Assunto: Bloqueio de Gelo no Compartimento do Congelador

Modelos: BRG40 (Frost-Free ANTIGO)

Marca: Brastemp

Fig.01

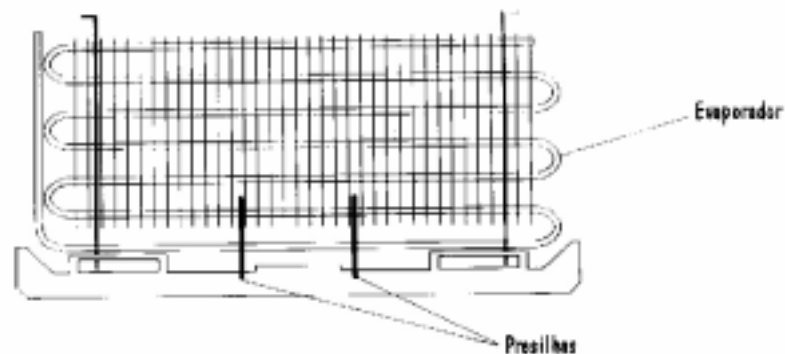
Nestes casos, observamos que a Resistência do Degelo estava empenada e encostando no Evaporador, quando isto acontece a Resistência distancia-se da Calha e também agiliza o processo de aquecimento do Evaporador, com esta condição o término do degelo é antecipado e inicia-se o processo gradativo de formação de gelo na Calha até o completo bloqueio de gelo.

Desempene a Resistência, fixe-a novamente e acrescente Duas Presilhas para garantir seu correto posicionamento (Fig.01).
